「大戸川ダム建設事業の検証に係る検討報告書(素案)」に対する意見応募

大戸川ダム検証素案に対する意見の別紙（嶋津暉之）

図1

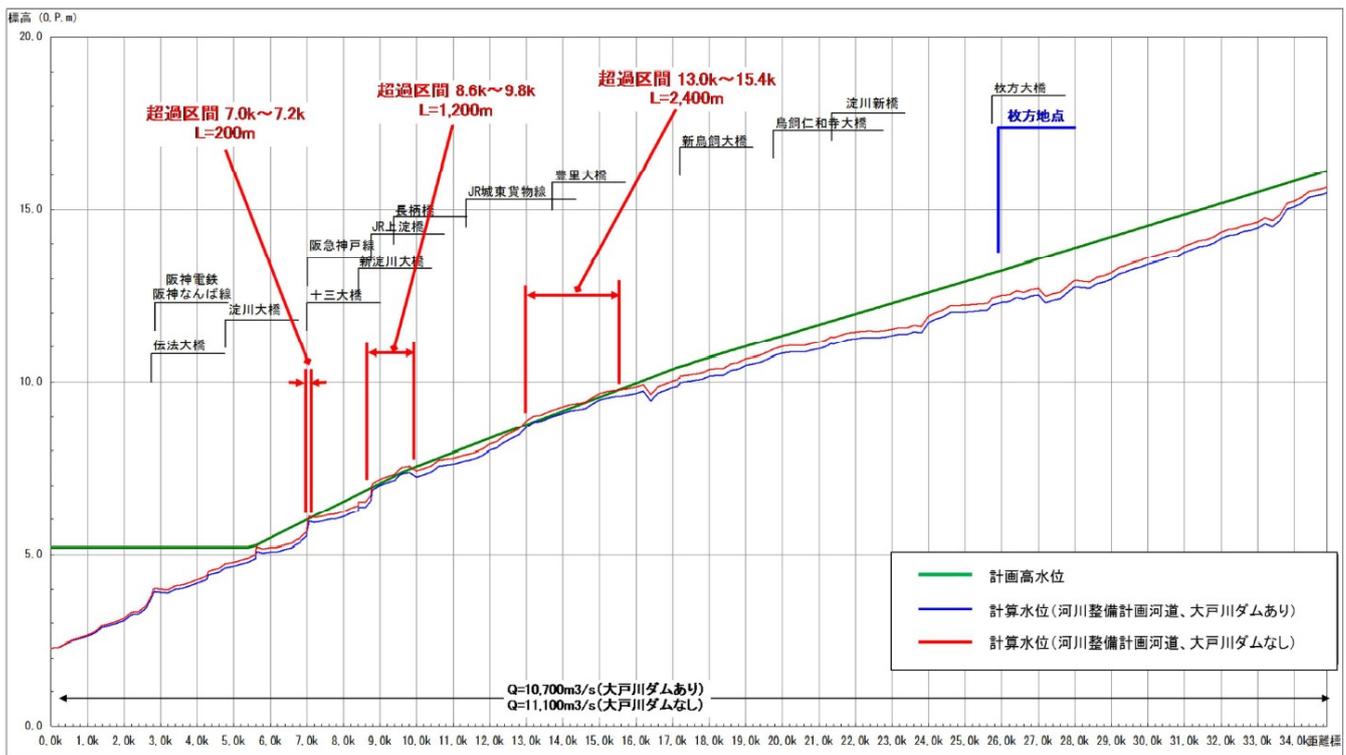
検証素案では、淀川本川に関して下記の図が示され、淀川本川の7.0～7.2km、8.6～9.8km、13.0～15.4kmは大戸川ダムがないと、計画流量の流下時に計画高水位を超えることを問題視している。

同図は、淀川本川での大戸川ダムの洪水ピーク削減量が400m³/秒あることが前提とした水位計算結果であるが、大戸川ダムに淀川本川でそのように大きな治水効果があるのだろうか。

検証素案では淀川本川で上述のとおり、8.6~9.8 km 等で大戸川ダムがないと、計画流量の流下時に計画高水位を超えることを問題視しているが、計画高水位を超える高さは図 1 (検証素案の図 4.2-1) から読み取ると、最大で 15 cm 程度である。これは大戸川ダムがないと流量が 400 m³/秒増えることを前提とした数字であり、実際は上述のようにせいぜい 100~150 m³/秒しか増えないから、超過水位は 5 cm 程度になると考えられ、わずかなものである。

支川の合流に伴うダム調節ピークカット量低減の模式図

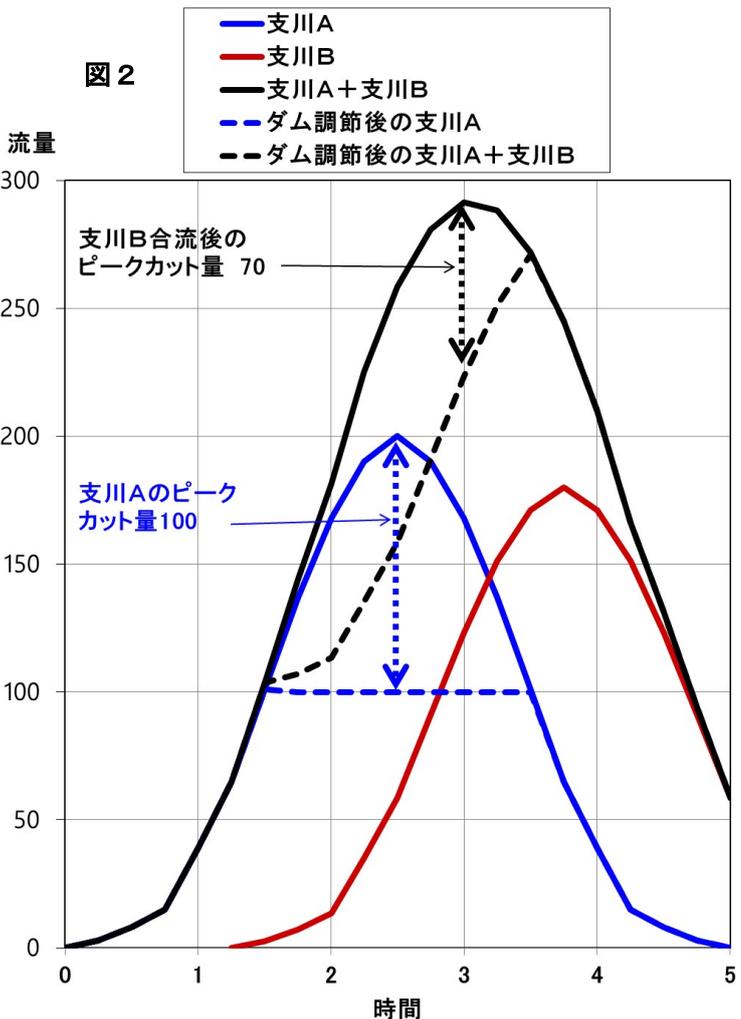
ダムの洪水ピーク流量削減効果は下流に行くにつれて小さくなる。その理由の一つは、図 2 の模式図に示すように、支川の流入に伴い、洪水波型が重なってピーク発生時間がずれていき、ダム洪水調節によるダム地点でのピークカット量よりも、合流後のピークカット量が小さくなることである。

図3

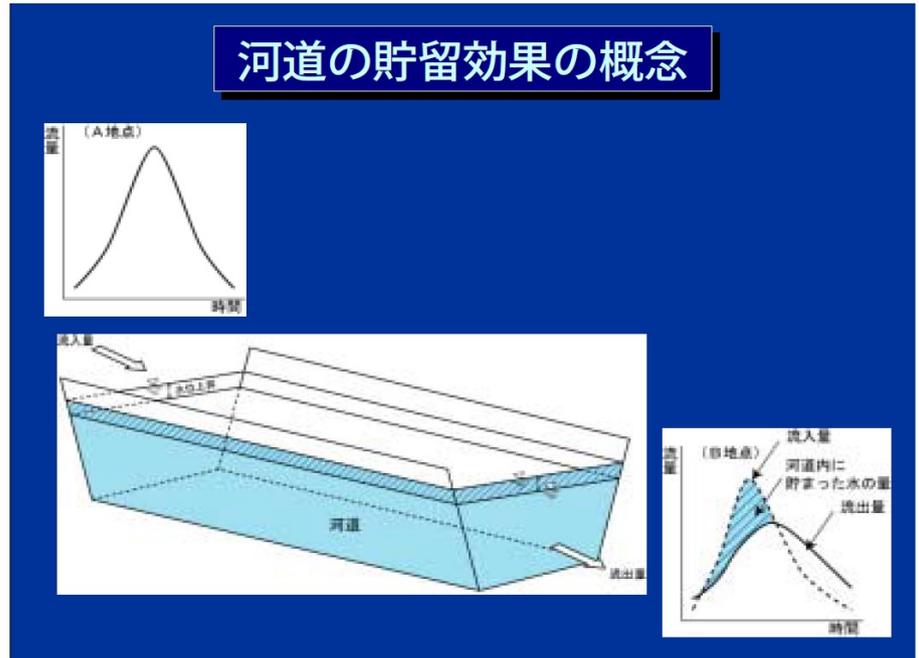
もう一つの理由は、図 3 に示すように勾配がゆるい河道では河道での貯留効果が働いてピークの突出が小さくなり、ダム地点のピークカット量の効果も小さくなることで

図4 2015年9月鬼怒川洪水における4ダムの効果

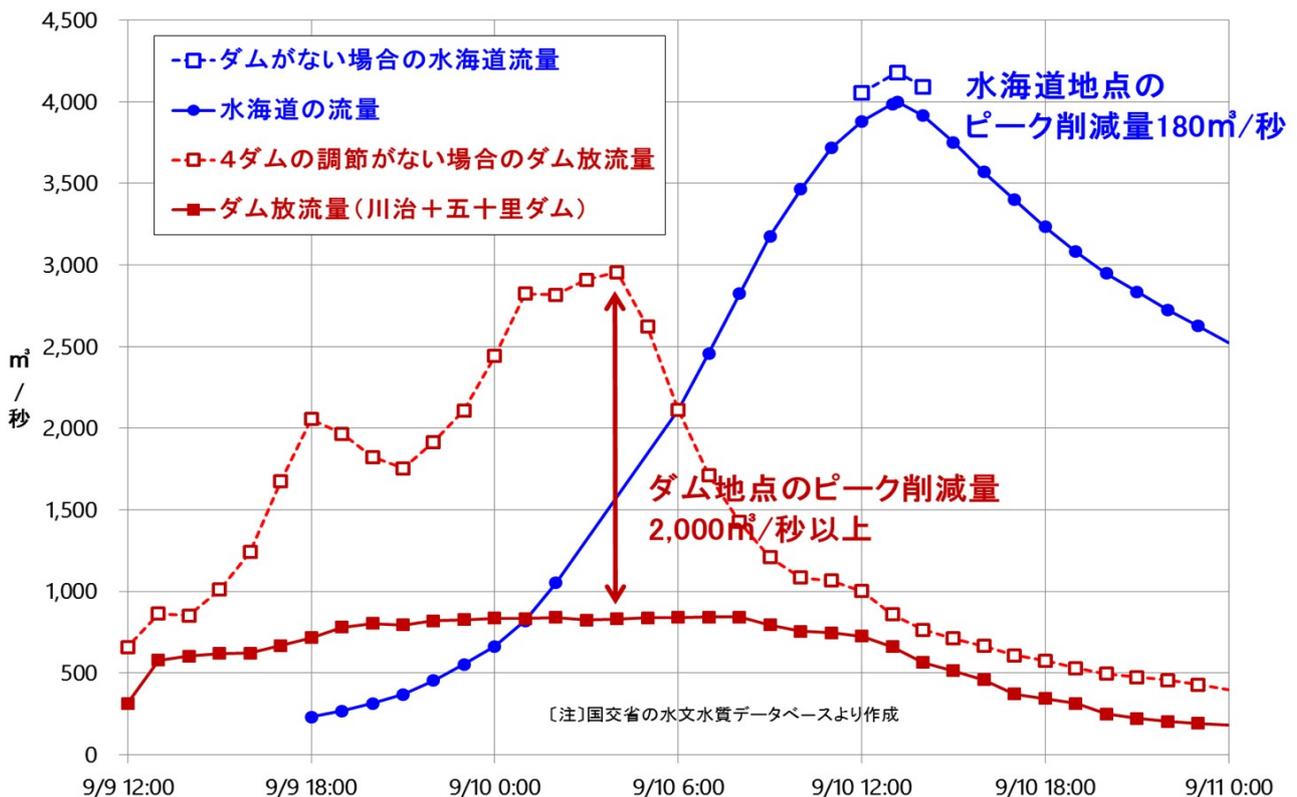
2015年9月の鬼怒川洪水では、
図4示すように、上流4ダムの
洪水ピーク削減量はダム地点で
は実績として2100 m³/秒あっ
たが、約120 km下流の最下流
部・水海道地点におけるピーク
流量の削減は国交省の計算水位
から推測すると、200 m³/秒以
下になっており、1/10以下に減
衰している。

図5

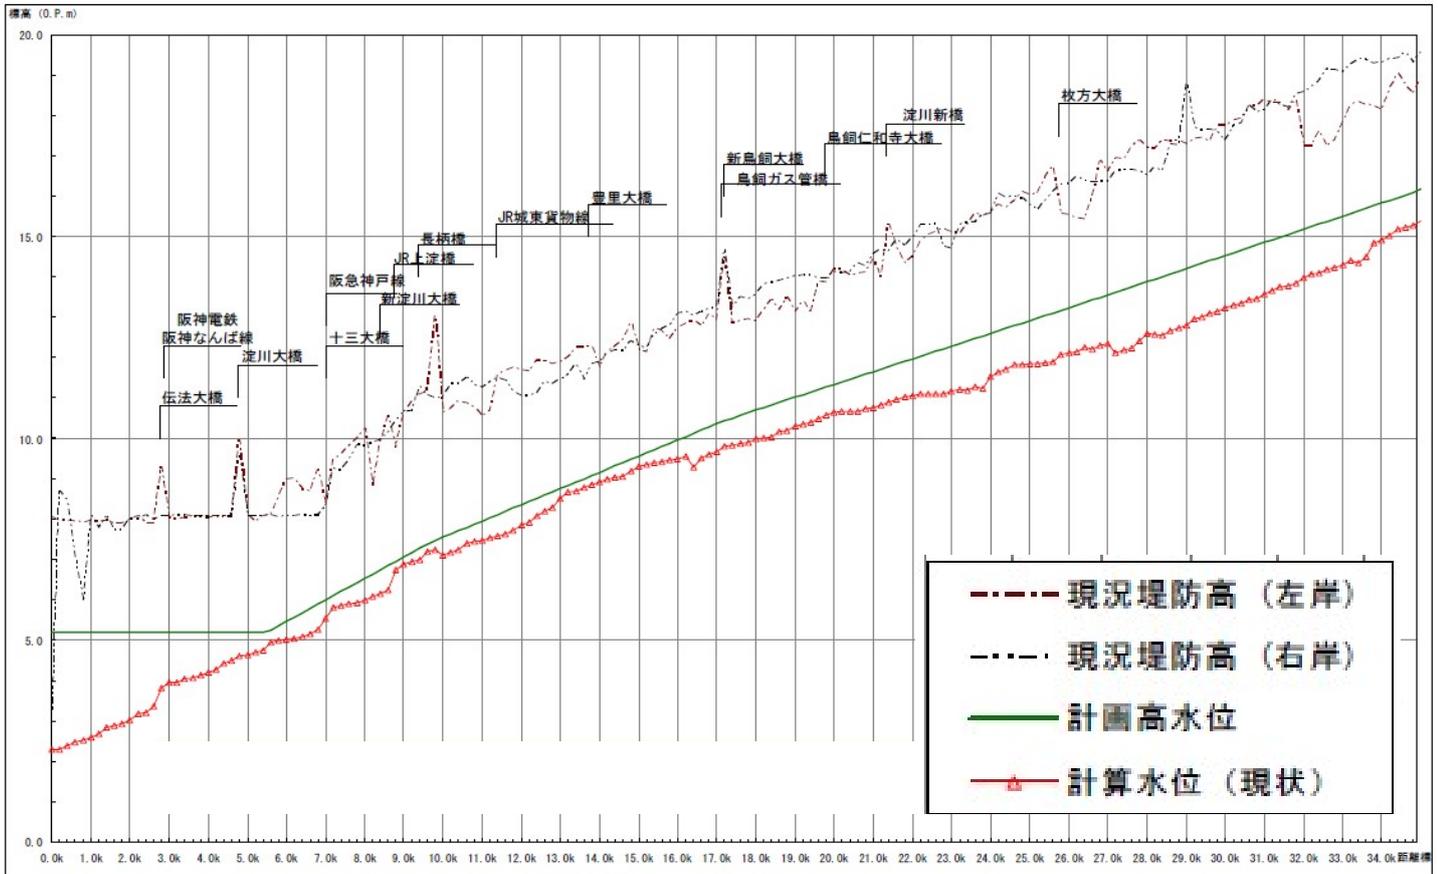
淀川水系河川整備計画の資料によれば、図5のとおり、左岸、右岸の現況堤防高は計画高水位より概ね2.5~3m以上高い位置にある。したがって、大戸川ダムがないために、計画高水位を5~15cm超えることがあったとしても、現況の堤防天端高まで2mを大幅に上回る余裕があるから、治水対策上、何も問題にならない。

図6 滋賀県「淀川水系信楽・大津圏域河川整備計画」の計画概要説明資料

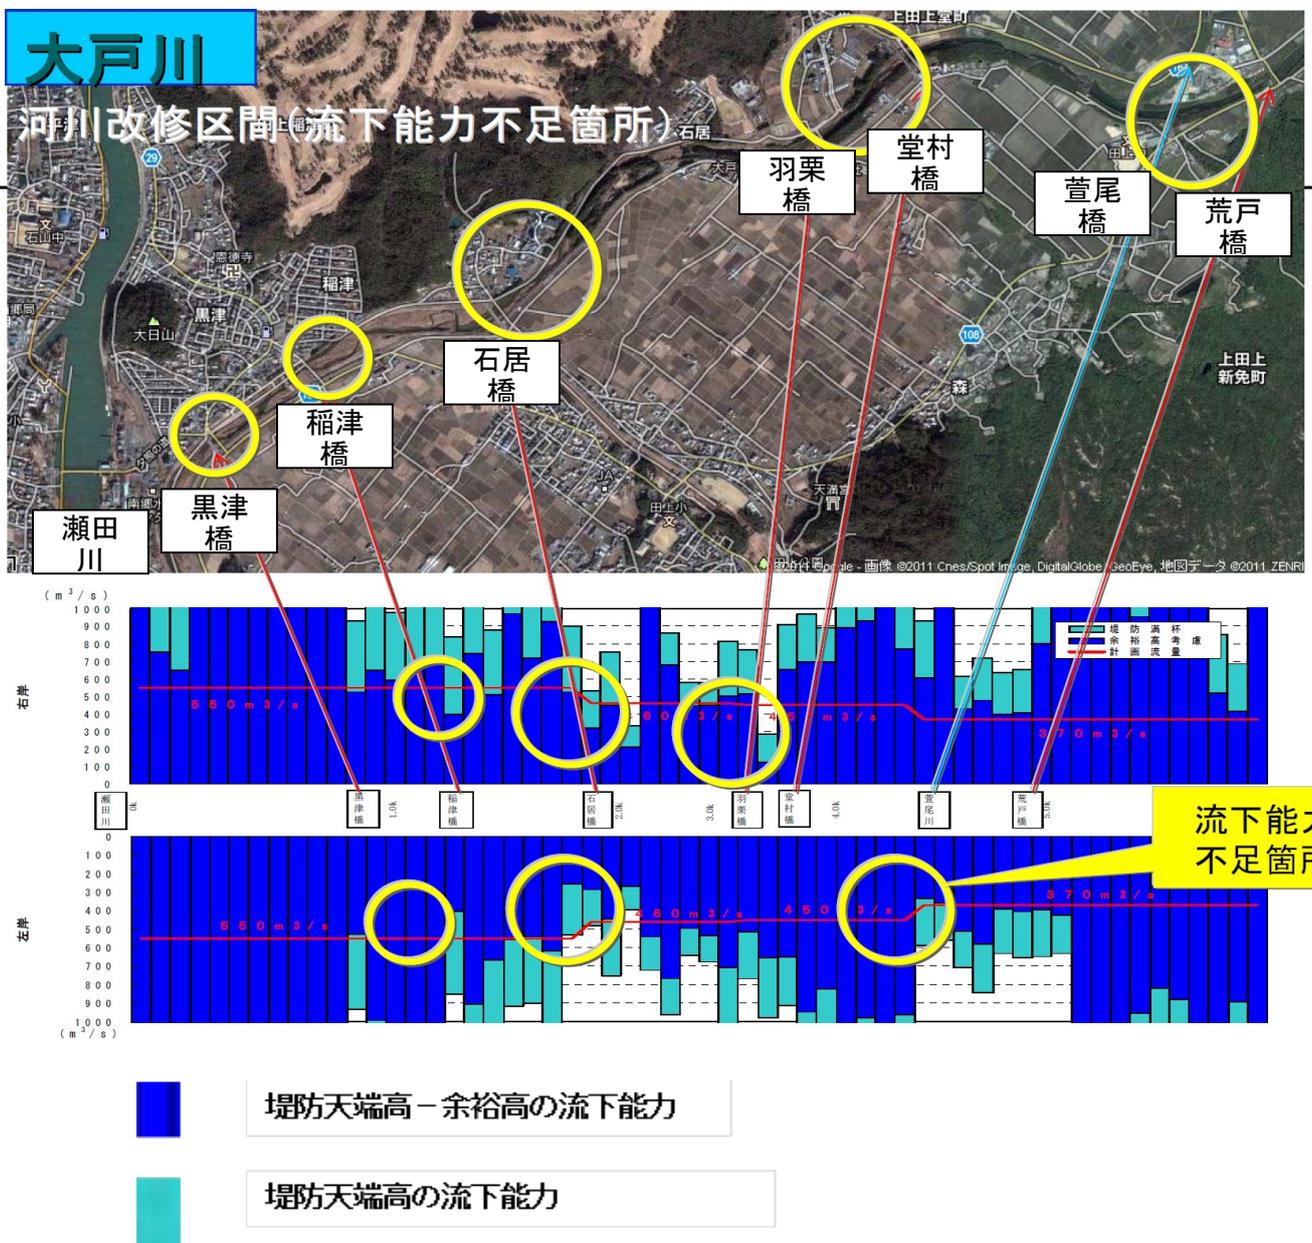
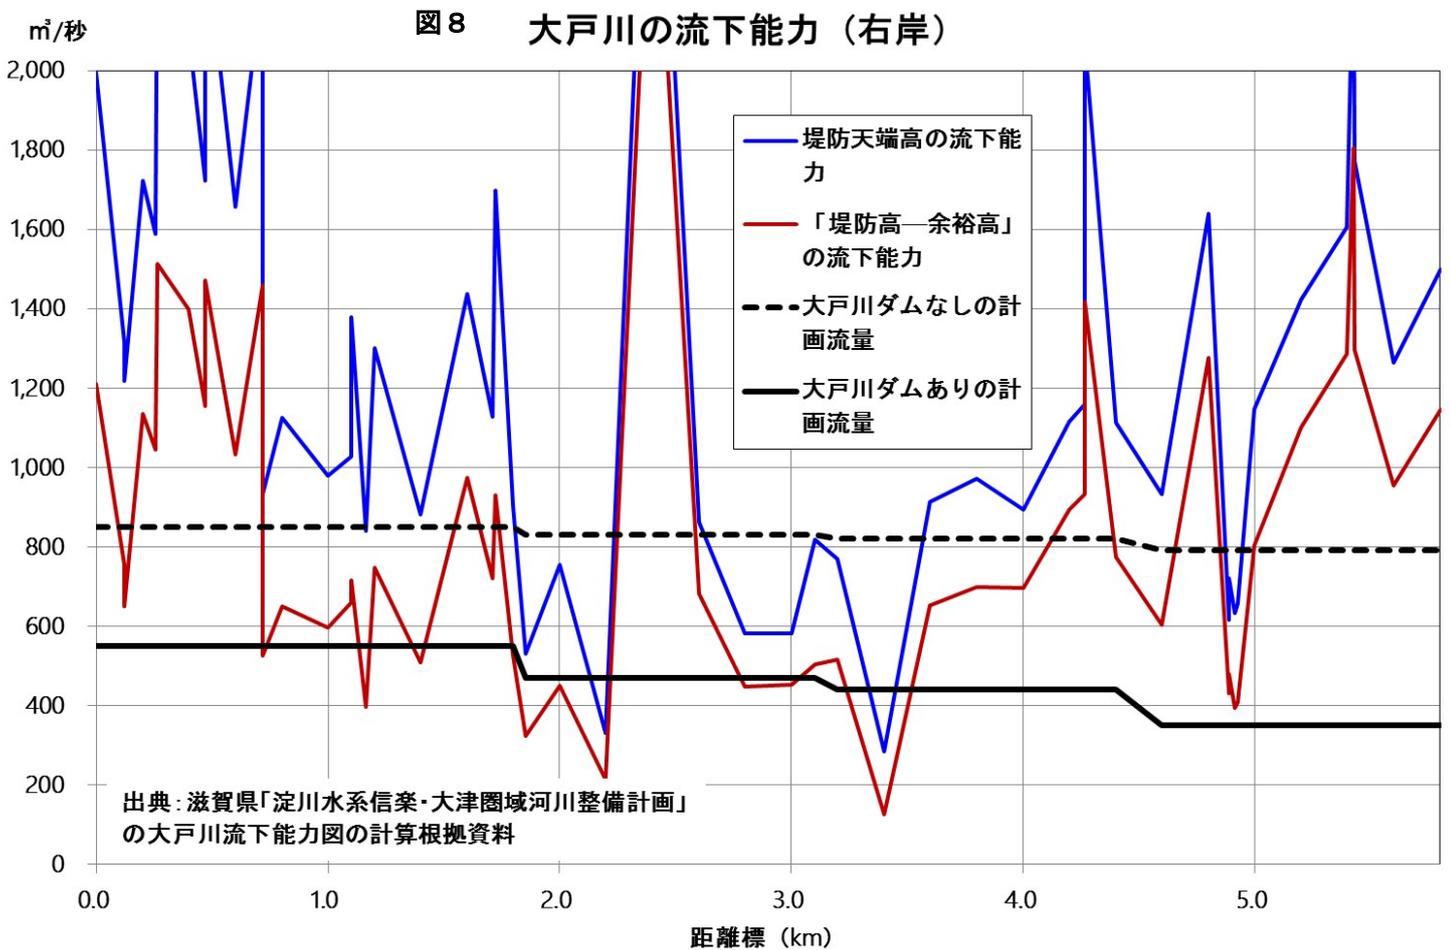
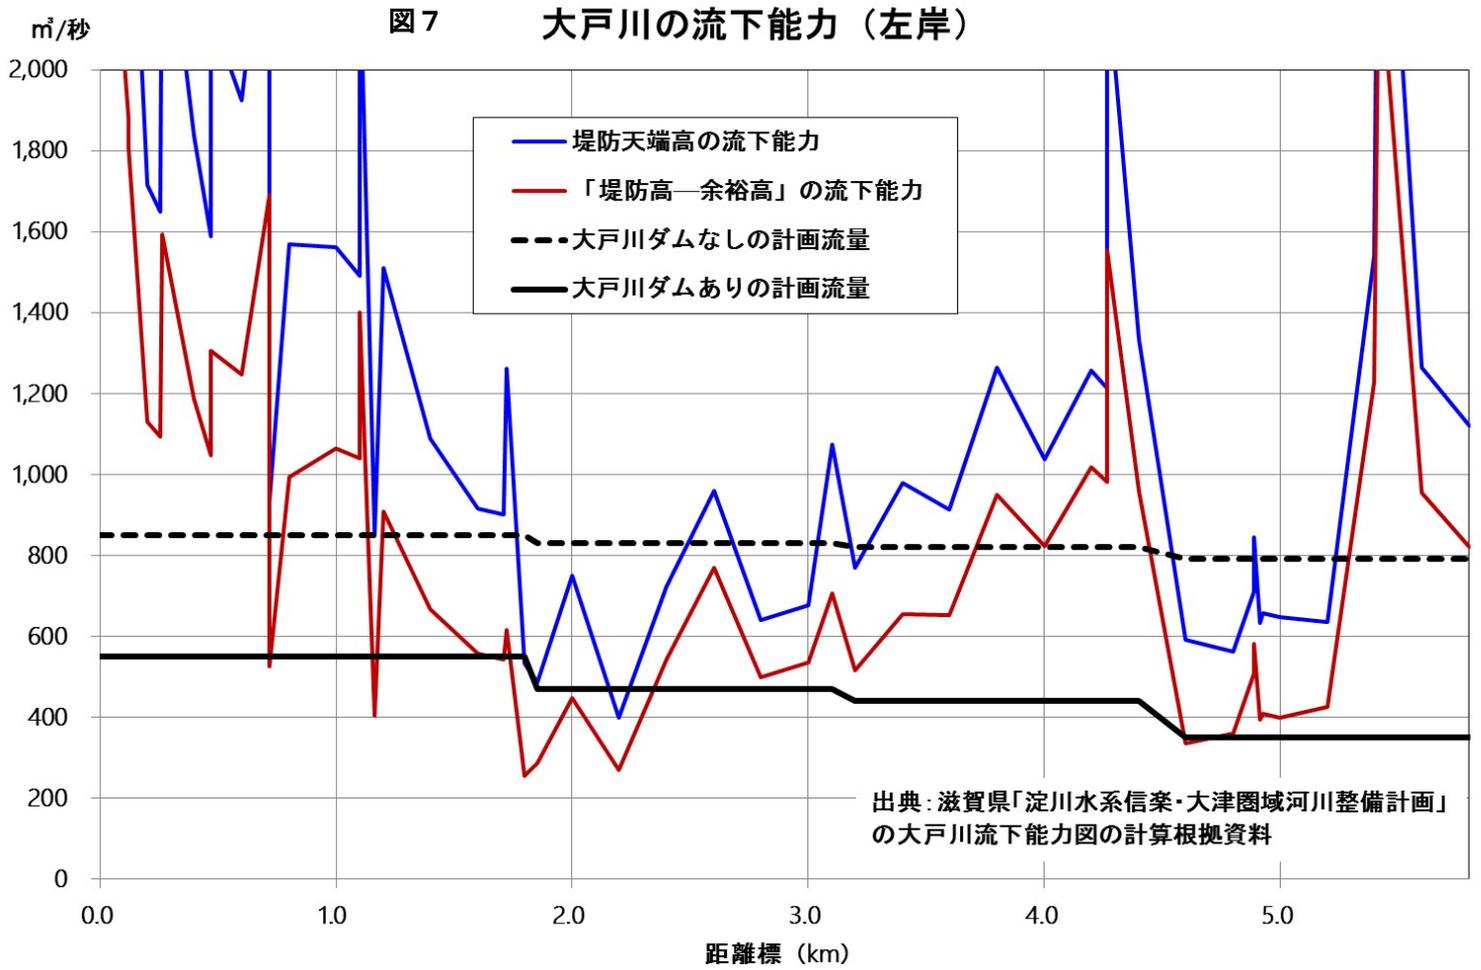
大戸川については淀川水系信楽・大津圏域河川整備計画が2013年3月13日に策定されている。その説明資料の中に図6の流下能力図がある。通常の流れ能力（現況堤防高から余裕高（大戸川は1.0m）を差し引いた高さの流下能力）と、現況堤防高天端の流下能力の両方が示され、大戸川ダムの洪水調節を前提とした河道目標流量に対する流下能力の不足箇所が書かれている。なお、この河道目標流量は大戸川ダム検証素案の図4.2-2と若干異なるところがあるが、ほぼ同じである。

この図の元データを滋賀県への情報公開請求で入手し、左岸と右岸について大戸川ダムなしの計画流量、大戸川ダムありの計画流量（河道目標流量）、堤防天端高の流下能力、「堤防高－余裕高」の流下能力の関係を見たのが図7と図8である。

しかし、図7、図8で明らかのように、堤防天端高を超える洪水が来ても破堤しないように堤防強化対策を講じれば、大戸川の流下能力を大幅に高めることができる。その方法は3-1 技術的に確立している耐越水堤防工法 に述べることにして、ここでは堤防強化対策を講じた場合の河川改修費を考えることにする。その場合の河川改修費は次の③＋④で表すことができる。

図7、図8から、②と④の改修規模の違いを概算すると、④は②の半分以下であると推測される。

図9 鎧型堤防（アーマーレビー armor levee）

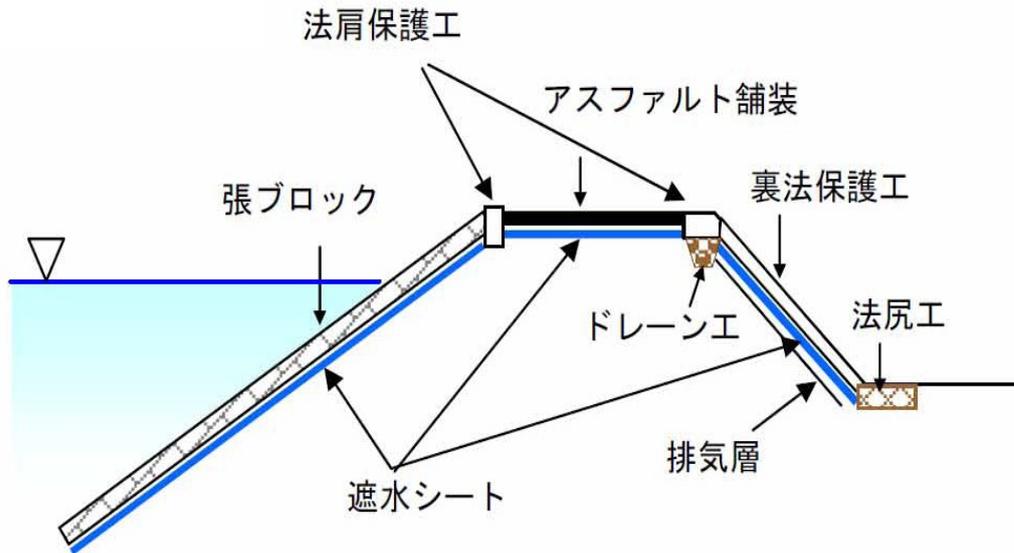
雲出川で実施された耐越水堤防「アーマーレビー（鎧型堤防）」は図9のとおりである。1999年度に完成している。石崎勝義氏は最近になって、川の自然にも配慮した耐越水堤防「減勢フトンカゴ」も提案している（図10参照）。フトンカゴとは角型の大きなじゃかごである。

図10 石崎勝義氏（元・建設省土木研究所次長）提案の「耐越水堤防」（減勢フロンカゴ）

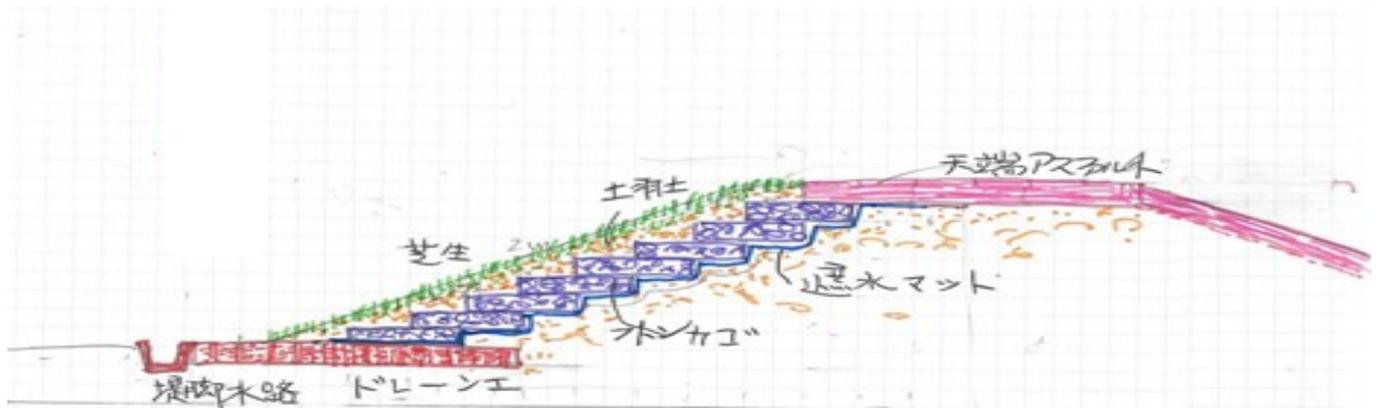
勢フトンカゴは 60 万円程度であり、いずれも安価な堤防強化工法である。

図 2-6 断面図 (常用洪水吐き部分)

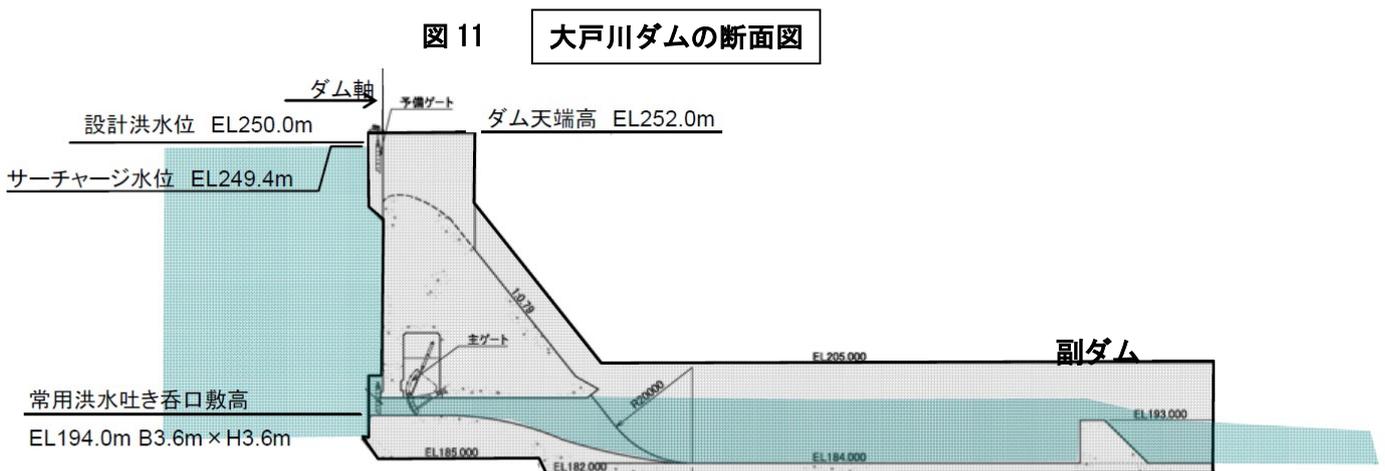
流水型ダム (穴あきダム) は上流と下流の連続性を確保できることを売り物にしているが、実際はそうではない。大戸川ダムの断面図は図 11 のとおりで、洪水吐きの下流側に洪水の勢いを減衰させるために減勢工がつくられる。減勢工は下流側に副ダムがあって、それが水生生物の行き来を妨げる障害物になる。また、副ダムの上流側に形成される貯水域で水質が劣化することも予想される。
